dotyczy: Wyjaśnienia treści Specyfikacji Warunków Zamówienia (SWZ) w postępowaniu o zamówienie publiczne prowadzonym w trybie podstawowym na poprawę efektywności energetycznej budynku Miejskiej Biblioteki Publicznej w Gorlicach.

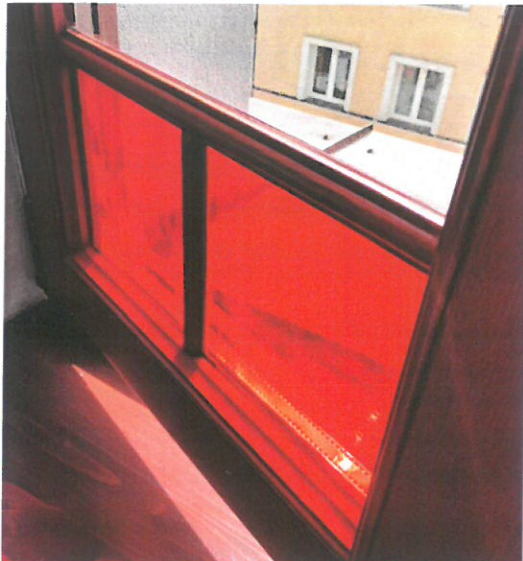
Prosimy o wyjaśnienie opisu przy poz. 09: szybki w kolorze rubinowym” ?

Zastosowana stolarka okienna musi odpowiadać istniejącej. W związku z tym Zamawiający dopuszcza naklejenie folii okiennej o odpowiedniej wielkości w kolorze rubinowym na pakiet szybowy od strony pomieszczenia.
